UNIDAD AMBIENTAL  
INFORME DE EVALUACIÓN DEL EsIA DEL PROYECTO  
DENOMINADO "MUELLE MULTIPROPÓSITO"

Ubicación:	Localidad rural de Punta Piedra, corregimiento de Puerto Armuelles (cabecera), distrito de Barú, provincia de Chiriquí
N° nota de Mi Ambiente:	DEIA-DEEIA-UAS-0076-2405-2024
Promotor:	PACIFIC SHIPYARDS, S.A.
No. de Expediente:	DEIA-II-F-022-2024
Fecha de Análisis:	5 de junio de 2024
Evaluadores:	Licda. Rozío Ramírez

INFORME TÉCNICO DSH No. 049-2024

REVISIÓN DEL EIA DEL PROYECTO DENOMINADO  
“MUELLE MULTIPROPÓSITO”

Imagen No.1. Localización del Proyecto.

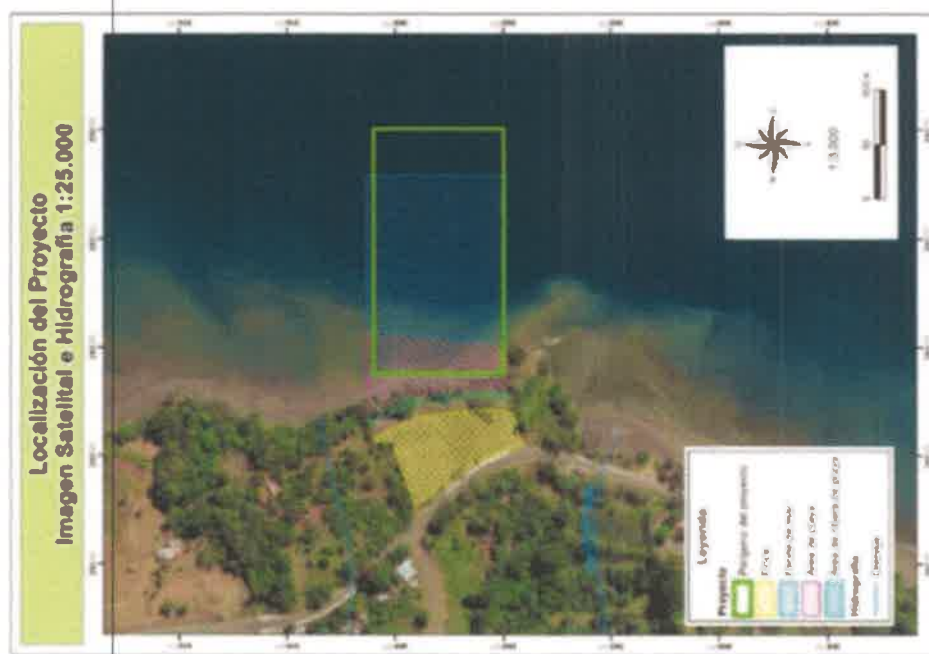
- En la página 53, indican en el punto:  
**“5.6.2.3. Plano del polígono del proyecto, identificando los cuerpos hídricos existentes (lagos, ríos, quebradas y ojos de agua) y establecer de acuerdo a el ancho del cauce, el margen de protección conforme a la legislación correspondiente.**  
*En este caso, en el área del proyecto no existen cuerpos hídricos (lagos, ríos, quebradas y ojos de agua) que puedan ser afectados por el proyecto, de forma que no aplica este punto para el Muelle Multipropósito. Se ha consultado el Buscador de ríos y arroyos 2024 del STRI <https://experience.arcgis.com/experience/aeba8474db304b74bebbd48369a916b4/> que menciona y muestra la quebrada Fraide Puerto Armuelles, y se presenta en el siguiente plano”.*

Debido a que el proyecto no mantiene presencia de agua dulce dentro del polígono, y el proyecto no se encuentra dentro de la administración de las cuencas hidrográficas de nuestro país, no se requiere establecer un análisis técnico de las fuentes hídricas. Sin embargo, el promotor indica que posiblemente requerirá utilizar agua subterránea o de cosecha de lluvia, por lo que deberá solicitar los permisos correspondientes ante el Ministerio de Ambiente.
